MINISTERIO DE AMBIENTE
DIRECCION DE EVALUACION DE IMPACTO AMBIENTAL

Verificación de Coordenadas

Proyecto: **“PLAZA COMERCIAL Y GASOLINERA”**

22 de marzo de 2021

Plano con delimitación del área de la servidumbre entre la torre #36 y #37

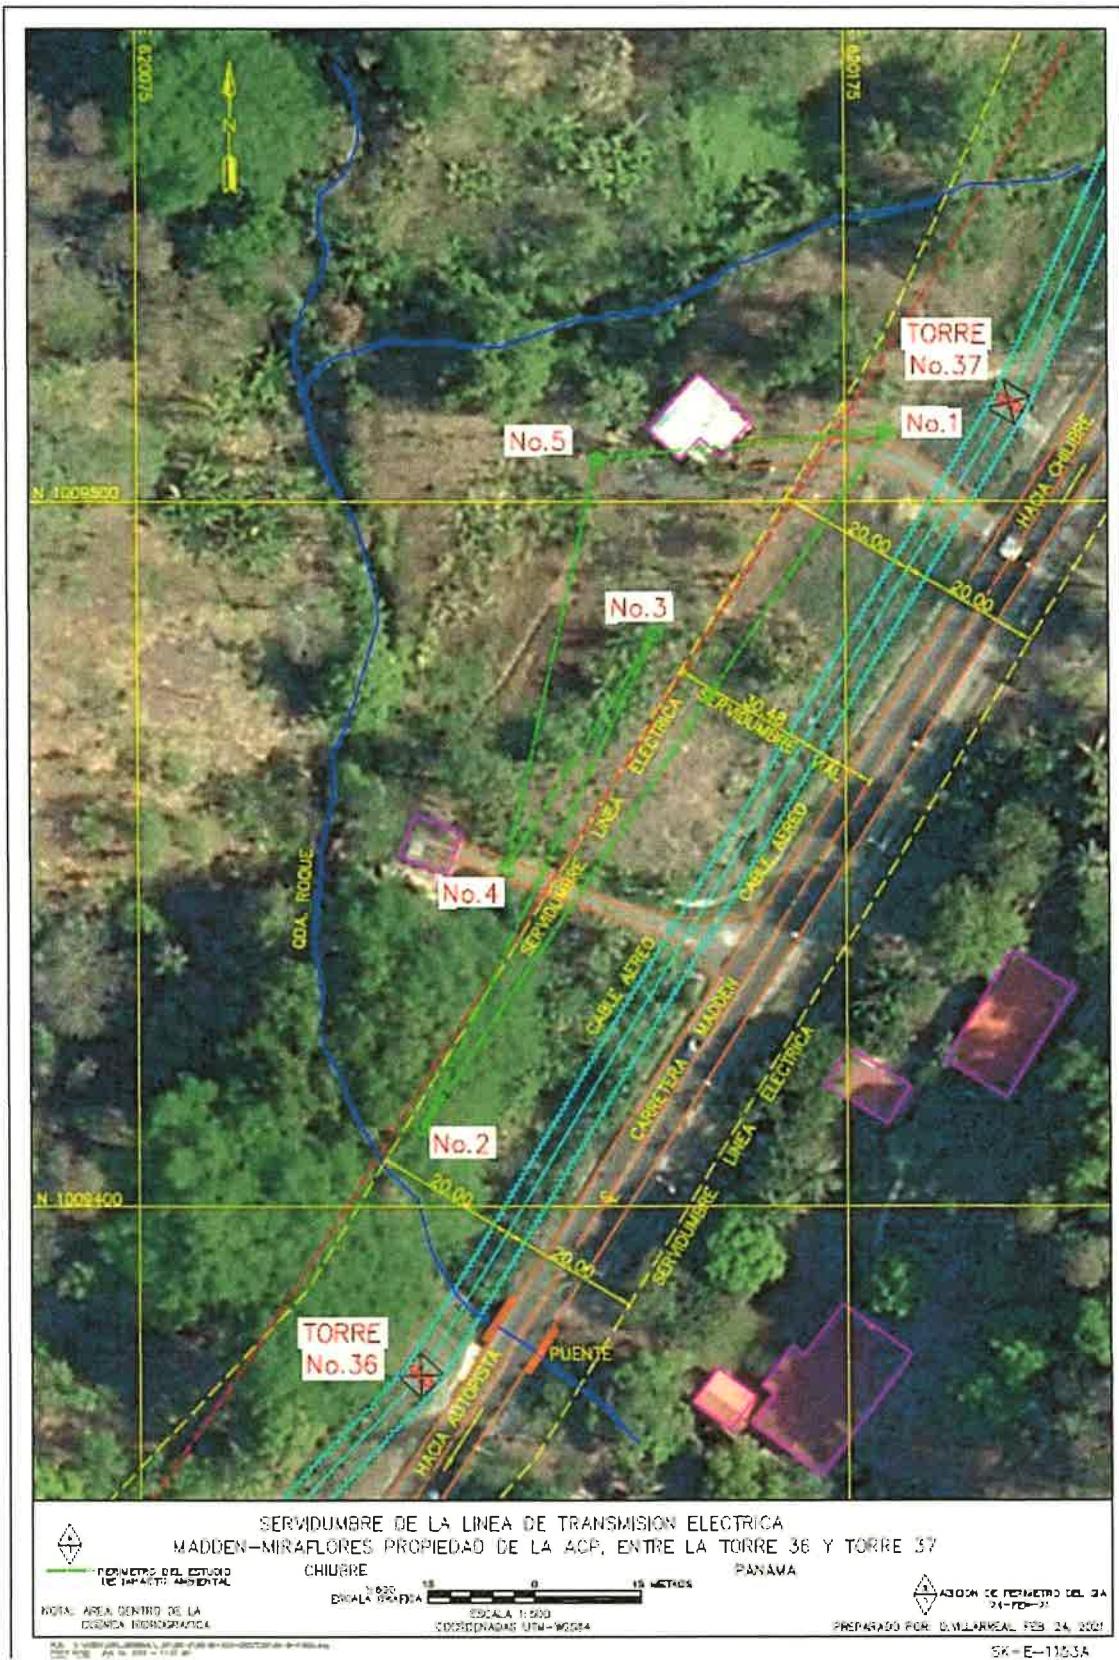
En respuesta a la solicitud presentada a la Autoridad del Canal de Panamá (ACP), de viabilidad de la Servidumbre de la línea de alta tensión, como parte del proyecto “Plaza Comercial y Gasolinera”, ubicado en el corregimiento de Chilibre, distrito y provincia de Panamá, le indicamos que no aprobamos el uso de esta servidumbre.

Las áreas solicitadas, ubicadas entre las torres de alta tensión #36 y #37, cuentan con una servidumbre de 20 metros a cada lado (40 metros en total), inscritas a nombre del Canal de Panamá a través de la Escritura Pública número 28270. La servidumbres de las torres de transmisión de energía de la Autoridad del Canal de panamá (ACP) cuentan con una serie de restricciones con el propósito de evitar que se realicen actividades que pongan en peligro la seguridad de los individuos, incluyendo el riesgo de causar contacto entre algún objeto conductor y los cables, lo que provocaría una descarga eléctrica que pudiera ser mortal.

Entre las restricciones establecidas en las áreas de servidumbre, están la prohibición de excavar, construir o colocar objetos de cualquier tipo dentro de los límites de la misma. La servidumbre debe mantenerse despejada para que nuestro personal pueda realizar cualquier trabajo de reparación, mantenimiento o mejora de las torres y cables.
